Modulo per la presentazione delle osservazioni per i piani/programmi/progetti sottoposti a procedimenti di valutazione ambientale di competenza statale

ID: Codice procedura (ID_VIP/ID_MATTM): 12691

“Progetto di un impianto eolico denominato "Pitigliano" ubicato nei comuni di Pitigliano (GR) e Sorano (GR) costituito da 20 (venti) aerogeneratori di potenza nominale 7,0 MW per un totale di 140,0 MW con relative opere connesse ed infrastrutture indispensabili”

Immagine 1. Vincoli ex art. 136 del CBC dal PIT della Regione Toscana e zona approssimativa dove è progettato l'impianto industriale.

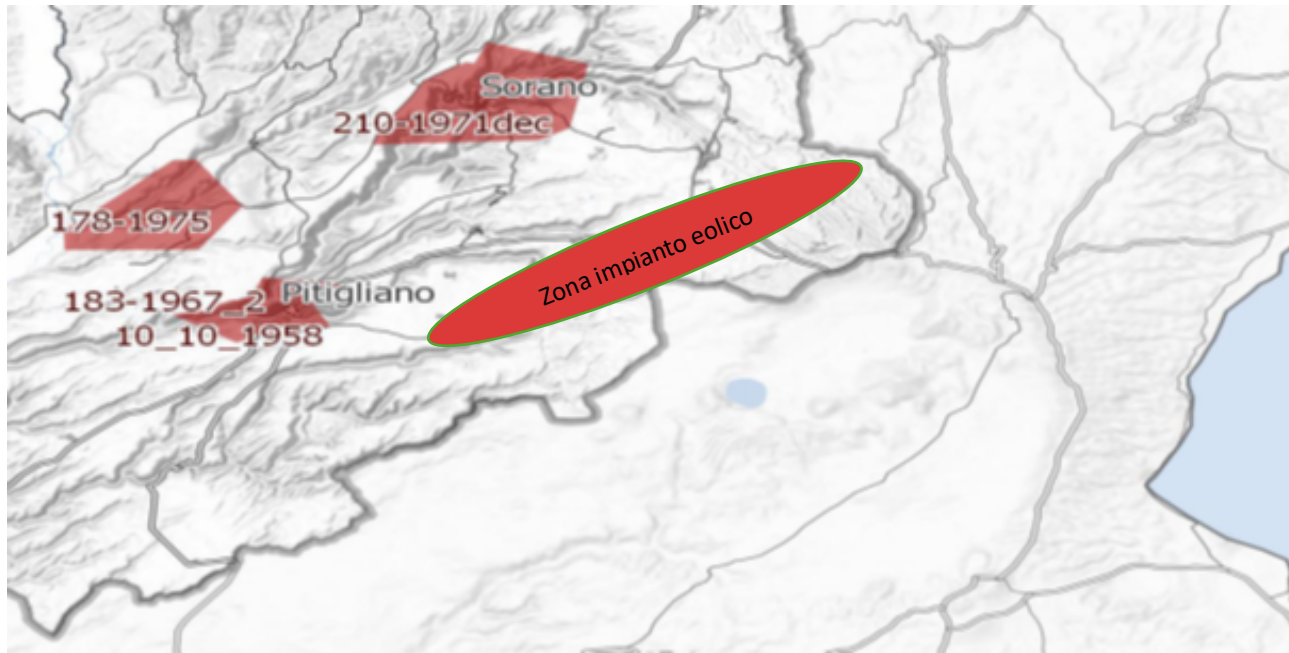
Al contrario si evidenzia che l'impianto eolico industriale citato non solo ricadrebbe con tutti e 20 gli aerogeneratori all'interno delle fasce di rispetto di 3 km dei due vincoli paesaggistici di notevole interesse pubblico esistenti nella Regione Lazio e con una parte di essi nel vincolo paesaggistico del centro abitato di Sorano (GR), quindi in aree non idonee all'installazione di impianti di energia rinnovabile. Addirittura, alcuni aerogeneratori sarebbero ubicati a poche centinaia di metri dai perimetri dei due vincoli paesaggistici laziali ex art 136 del CBC. (Nell'Allegato n. 3 sono riportate le immagini che illustrano in maniera dettagliata quanto affermato).

un'ulteriore incompatibilità con la tutela del Paesaggio.

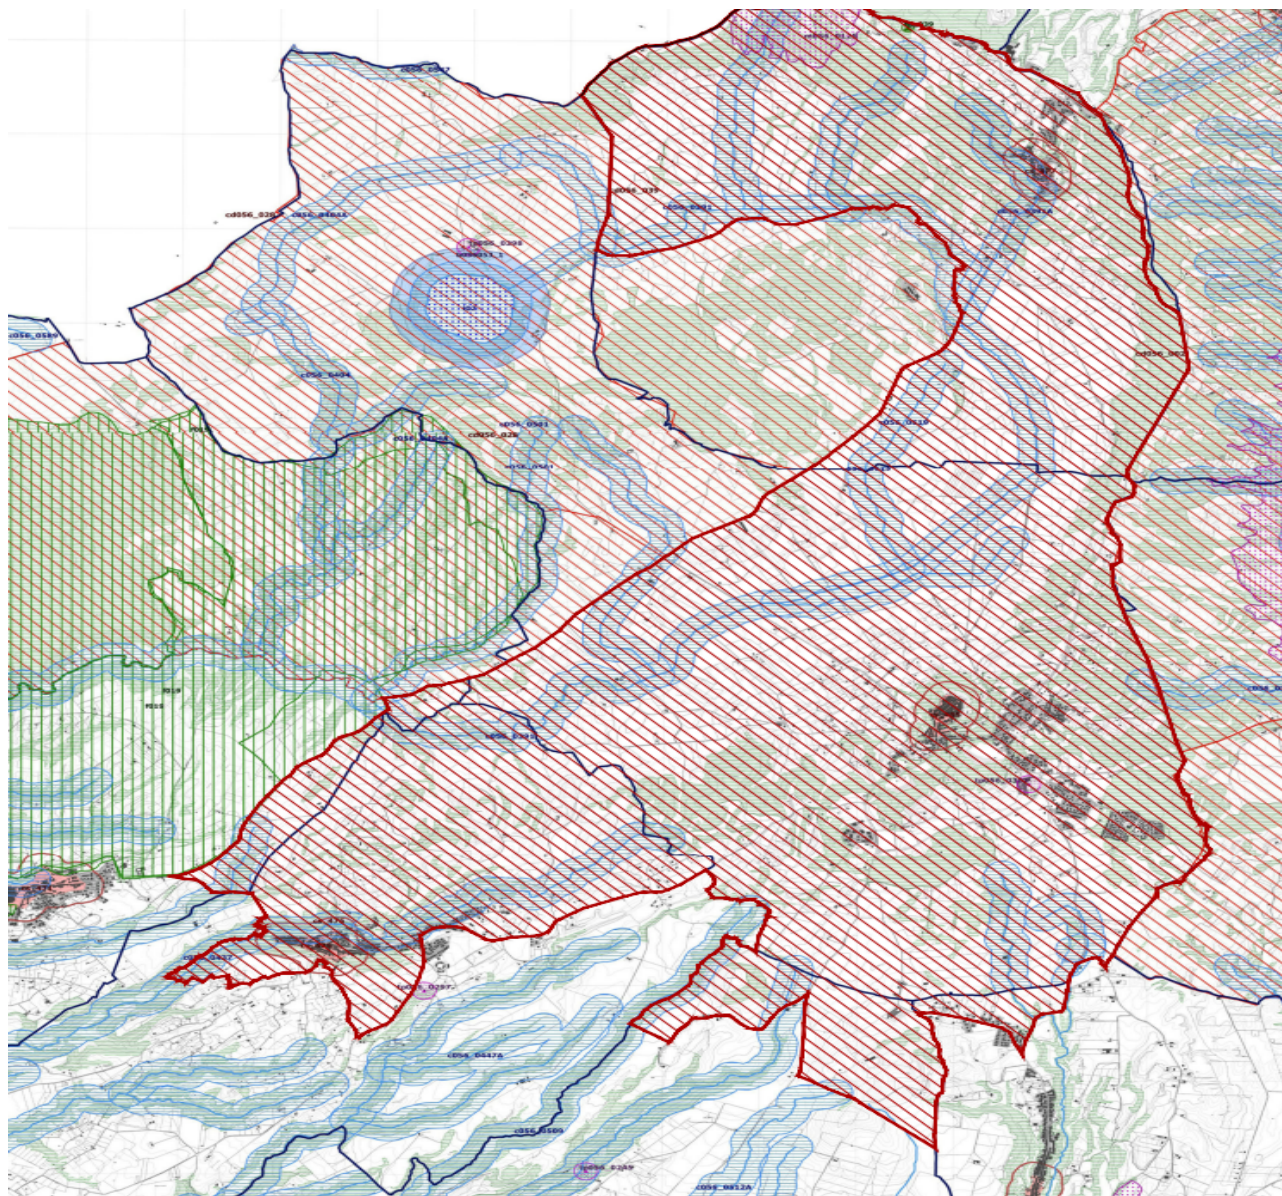
Come è illustrato nell'immagine si ribadisce che l'impianto industriale *Pitigliano* ricade completamente all'interno delle fasce di rispetto dei due vincoli di notevole interesse pubblico e lambisce quelle di un terzo vincolo e quindi come affermato dal Consiglio di Stato nelle sentenze citate, l'impianto è insediato in area non idonea ai sensi dell'art. 20 comma 8 lettera c quater del D.Lgs. n. 199/2021 e ss.mm.ii al contrario di quanto sostiene la proponente.

Si ricorda inoltre che il vincolo dell' *"Orlo della Caldera di Latera"* ha cucito insieme i due vincoli enunciati e già esistenti della *Conca del Lago di Bolsena* (D.M. 24.10.1960 e D.M. 22.05.1985) e la *Conca del Lago di Mezzano* e territorio circostante (DM 22.05.1976 *"Conca del Lago di Mezzano e territorio circostante"* e DM 22.05.1984 *"Selva del Lamone"*) testimoniando, se ce ne fosse stato ancora bisogno, il notevole pregio paesaggistico di tutta l'area. Pregio paesaggistico arricchito dal valore naturalistico della confinante Riserva Naturale regionale *Selva del Lamone* con la sua Area Contigua e i vari siti *Natura 2000* e le due aree di importanza internazionale per gli uccelli, *IBA 099 Lago di Bolsena* e la *012 Selva del Lamone*. Inoltre, si segnala anche l'impatto sulle tradizioni agroalimentari con la zona DOC vino bianco di Pitigliano, del Pecorino Toscano DOP, dell'olio extravergine di oliva DOP Canino, la Lenticchia di Onano, il vino Aleatico e il fagiolo del Purgatorio di Gradoli e altri pregiati prodotti tipici locali del *Biodistretto del Lago di Bolsena* che comprende anche i comuni laziali interessati dall'impianto industriale.

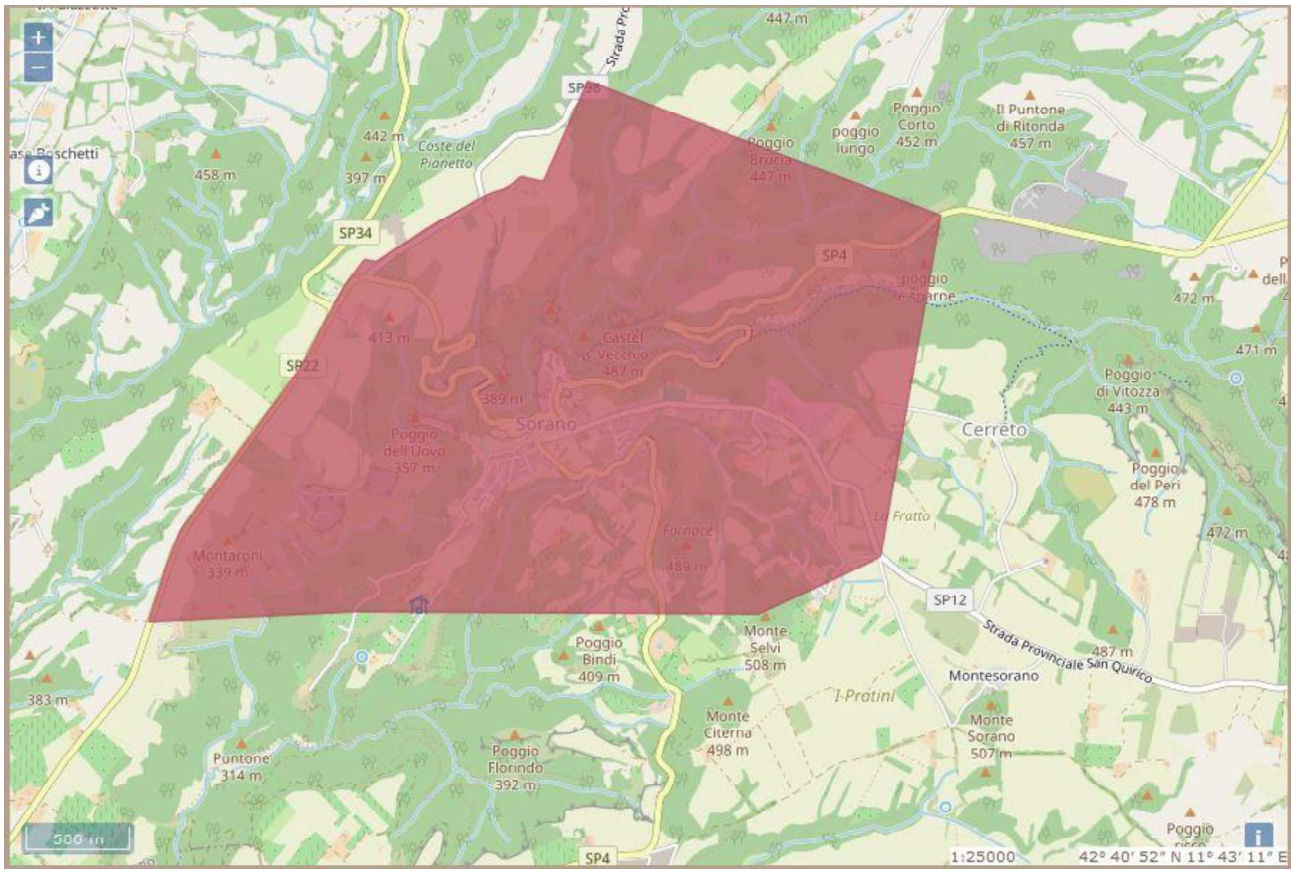
per il Comune di Pitigliano Codice Vincolo **90484** “Zona del Centro Storico di Pitigliano ed area circostante caratterizzata da memorie storiche e da monumenti insigni”, l’unico aerogeneratore interno alla fascia di rispetto di 3Km è il n.WTG.16 ml.2.900,00;
